Tune Vandværk A.m.b.a
Nørregade 41
4030 Tune

Ibrugtagningstilladelse til to vandindvindingsboringer på Tinggårdsvej - Tune

Afdeling Miljø
Sag 22-002261

Figur 1. Vandværksboringerne er vist med blå cirkel, pejleboringen med grøn og potentialet fra Greve Kommunes synkronpejlerunde i 2020 med blå linje.

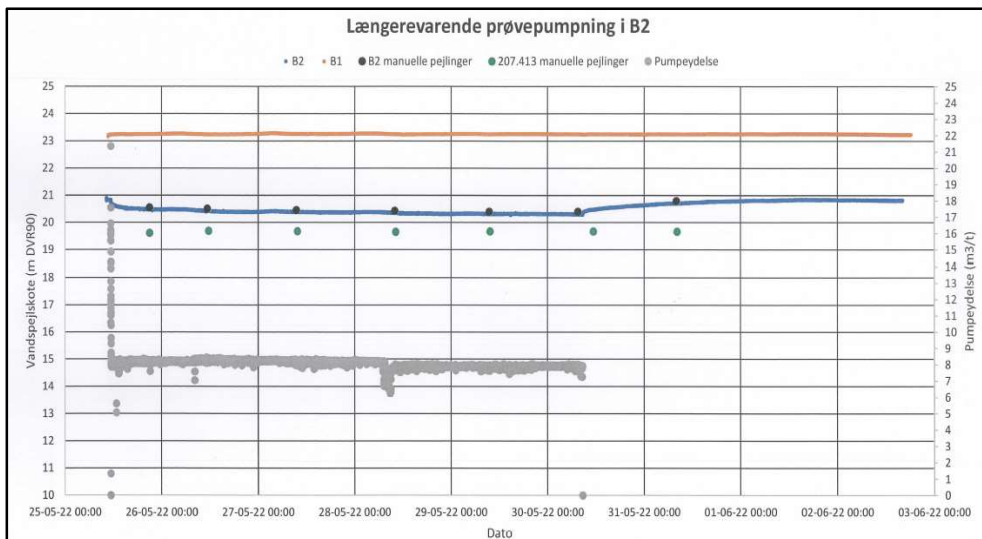
Greve Kommune vurderer at grundvandsmagasinet i de tre boringer er beskyttet af et mellem 16 og 20 meter mægtigt lag af moræneler og anses dermed for at være velbeskyttet. Pejlingerne viser et grundvandsspejl i boringerne DGU nr. 207.3841 og DGU nr. 207.7063, der er under kalkoverfladen. Eftersom indvindingen vil ske fra et frit grundvandsmagasin, skal den kommende indvinding, være harmonisk for at undgå pyritoxidation med udfældning af nikkel og sulfat til følge. Eftersom der er tale om indvinding fra et frit magasin vurderes der ikke er kontakt med evt. mere terrænnære magasiner og dermed ingen risiko sænkningen af vandspejlet i disse med evt. sætningsskader til følge.

Flowloggene viser et meget forskellig indstrømningsniveau boringerne imellem, idet der i boring DGU nr. 207.3841 indvindes grundvand fra et dybtliggende lag mens boring DGU nr. 207.7063 indvinder fra et mere terrænnært lag. I boring DGU nr. 207.7062 ses der ingen tilstrømning mellem kote 11,7 og 10,2 meter, hvilket tyder på at der i denne boring er tale om indstrømning fra to forskellige sprækkesystemer i kalken. Forskellen i grundvandspotentialer mellem DGU nr. 207.7062 og DGU nr. 207.3841 syntes at bekræfte dette. Endelig syntes vandkemien (se afsnit 6.5) at bekræfte dette.

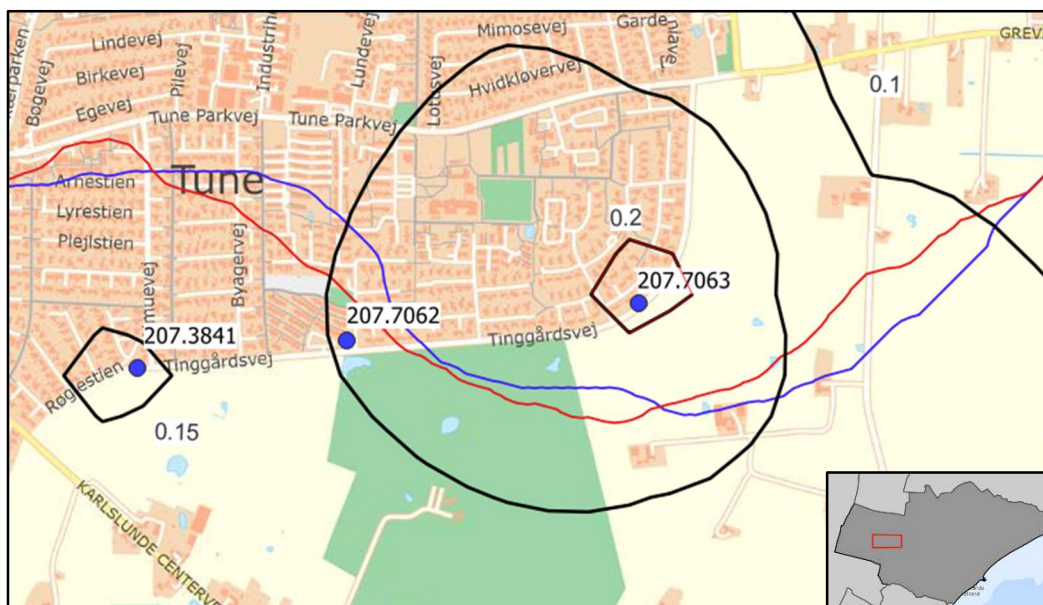
Greve Kommune bemærker, at sænkningen i DGU nr. 207.7063 fra den første modelkørsel er i samme størrelsesorden som den målte sænkning fra prøvepumpningen, hvor der er indvundet med en 166 % større oppumpningsmængde.

Greve Kommune vurderer, at modelkørslen foretaget i forbindelse med nærværende ibrugtagningstilladelse giver et mere retvisende billede af konsekvenserne ved en indvinding på samlet 60.000 m³ årligt end den modelkørsel der blev foretaget i forbindelse med ansøgningen om etablering af borerne.

Det forhold at modelberegningen er foretaget på en forventet indvinding på samlet 60.000 m³ årligt fordelt på 2 borer modsat modelkørslen fra boretilladelsen, der er foretaget med en samlet indvinding på 250.000 m³ årligt fordelt på 6 borer vil medføre at den samlede kumulative beregnede sænkning vil blive mindre.
